CONTRODEDUZIONI ALLE
OSSERVAZIONI
RELATIVE
AL T.P.M. DEL 11-09-2009

Oggetto: Osservazioni in merito alla bozza del piano della Sosta del Comune di Rimini.

OSSERVAZIONI IN MERITO ALLA BOZZA DEL PIANO DELLA SOSTA DEL COMUNE DI RIMINI

STRALCIO PIANO SOSTA

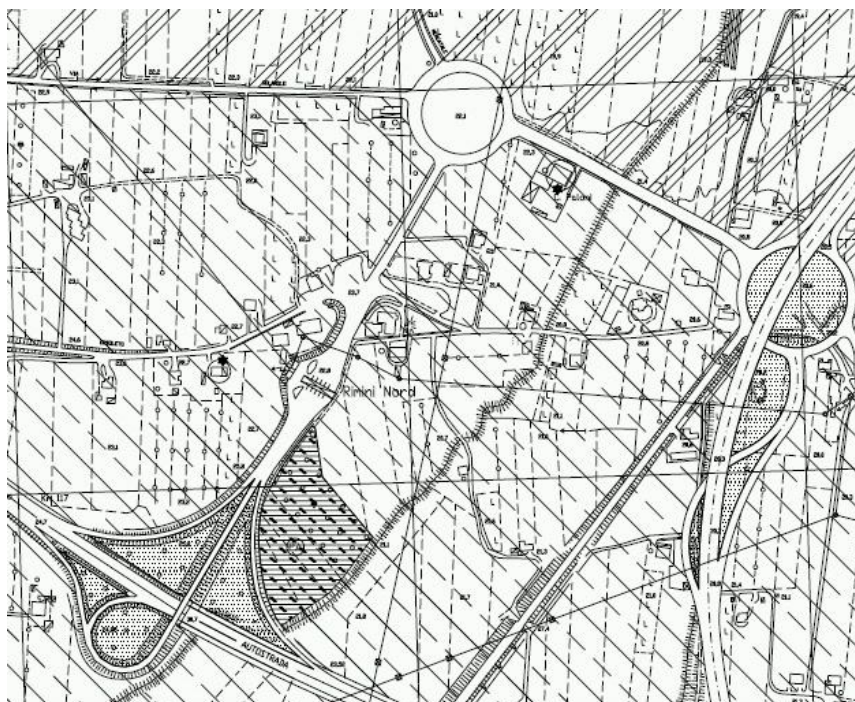
Nell'osservazioni viene sottolineata la mancanza di un parcheggio nelle vicinanze del casello di Rimini Nord.

Effettivamente il piano della sosta non prevede, in prossimità del casello aree adibite a parcheggio, in quanto in conformità con gli obiettivi del Piano stesso, detta area non incide sulle dotazioni previste dal piano, poiché situata a notevole distanza dal centro ed è totalmente priva del servizio del Trasporto Pubblico Locale

Area 1

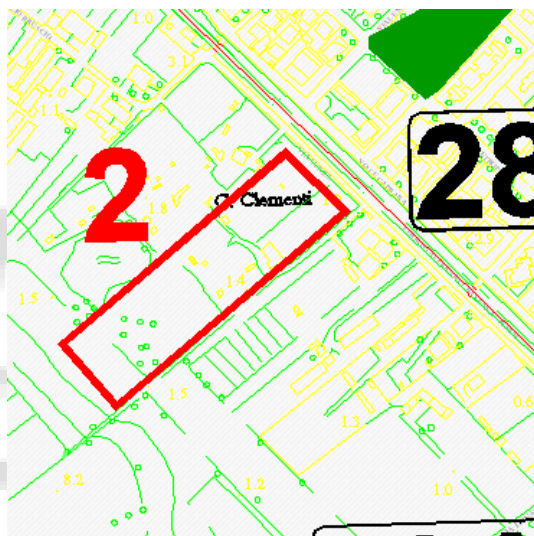
In totale nella fascia costiera nord il piano prevede circa 2755 posti auto viste le richieste della Circoscrizione 5 di in cementare le dotazioni assegnate, vengono di seguito individuate le seguenti aree.

E' un'area già adibita a parcheggio, le previsioni del Piano della Sosta assegnano un incremento di 570 posti , con il raddoppio di un piano della struttura già ipotizzata è possibile incrementare le dotazioni esistenti di circa 250 posti auto
